AG-MI-2013-12-B-DE – Austausch des Ölsumpfschlauchs

Calidus Werknummern bis einschließlich C00283 (ausgenommen C00282) und Cavalon Werknummern bis einschließlich V00018 mit ‚Ölschlauch Motorsumpf‘ aus Gummi

Inspektion des Konfigurationsstandes ‚Ölschlauch Motorsumpf‘ und ggf. Austausch gegen eine Stahlflexleitung

Abb. 1 – Schmierstoffsystem

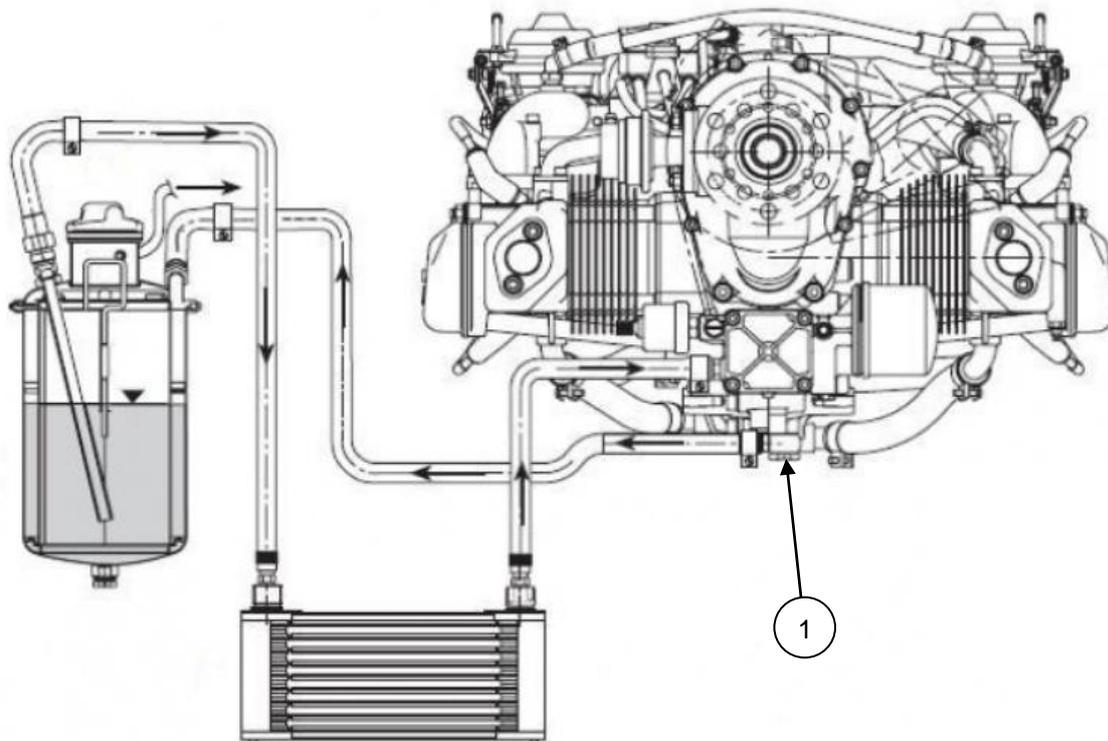
- 1 Motorhauben gemäß 52-00-00 4-1 demontieren. Inspektion des Konfigurationsstandes. Wenn ‚Ölschlauch Motorsumpf‘ aus Gummi (Abb. 2), Schritte 2-8 durchführen.

- 3 Kabelbinder an Sumpfleitung durchtrennen und entfernen.
- 4 Drahtsicherung der Hohlschraube/Ölsumpfleitung (Abb. 1 – 1) entfernen. Hohlschraube herausschrauben. Kupferdichtringe entsorgen. Austretende Öl-Restmengen auffangen.

- 5 Sumpfleitung an Ölbehälter (Eingangsseite) abschrauben. Sumpfleitung abnehmen.
- 6 Montage der Stahlflex-Sumpfleitung in umgekehrter Reihenfolge 5-2. Neue Kupferdichtringe verwenden! Festziehen der Schraubverbindungen mit Standarddrehmomenten.
